改善箇所説明図

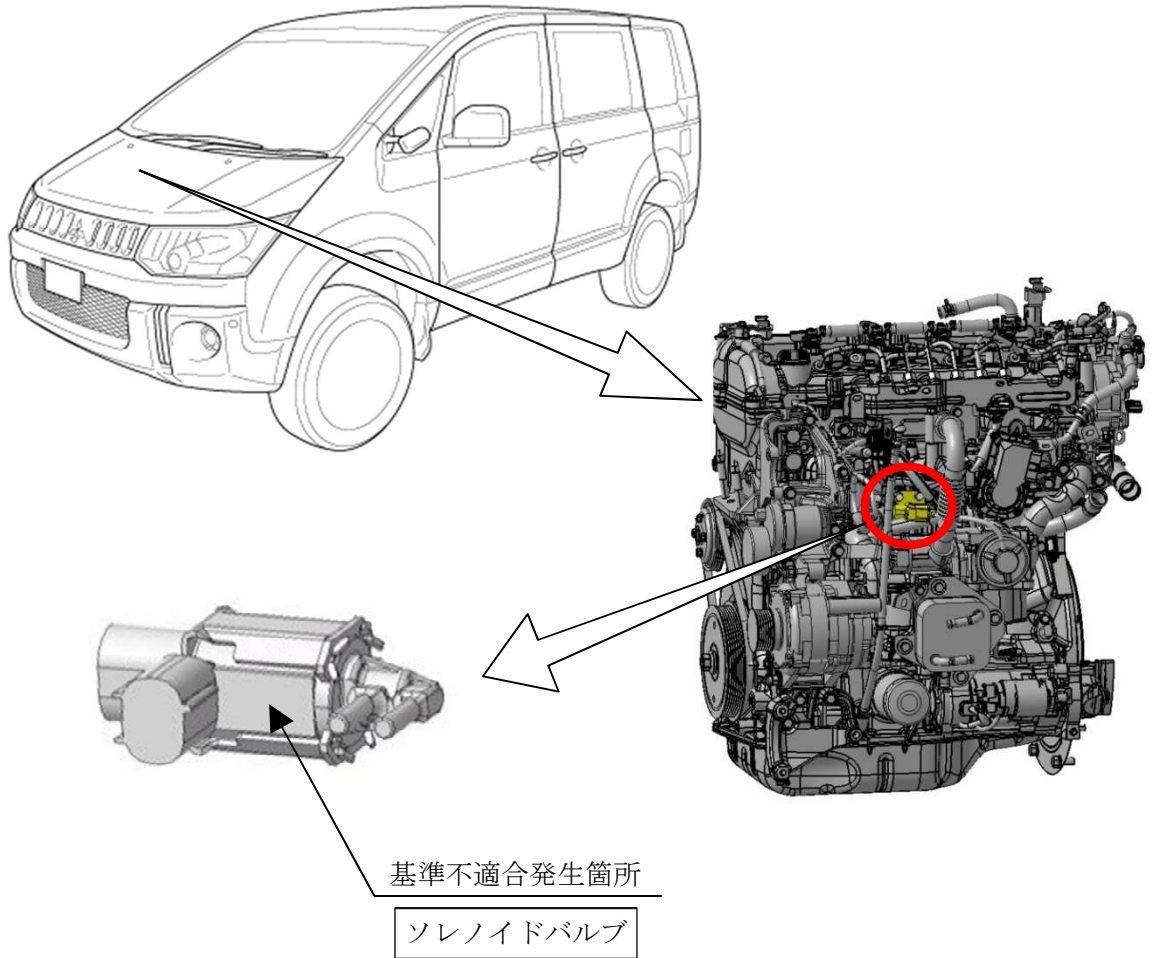
ディーゼルエンジン車の排気ガス再循環 (EGR) クーラーバイパスバルブを制御するソレノイドバルブにおいて、当該バルブの使用環境に対する外装樹脂材の選定が不適切なため、内部のコイル線との熱膨張差が大きく、コイル線に繰り返し過大な応力がかかることがある。そのため、そのまま使用を続けると、コイル線が断線し、エンジン警告灯が点灯するとともに、フェールセーフによりEGR制御が停止し、最悪の場合、窒素酸化物の排出量が増加するおそれがある。

全車両、当該ソレノイドバルブを対策品と交換する。

注：図中の 内は、交換する部品を示す。
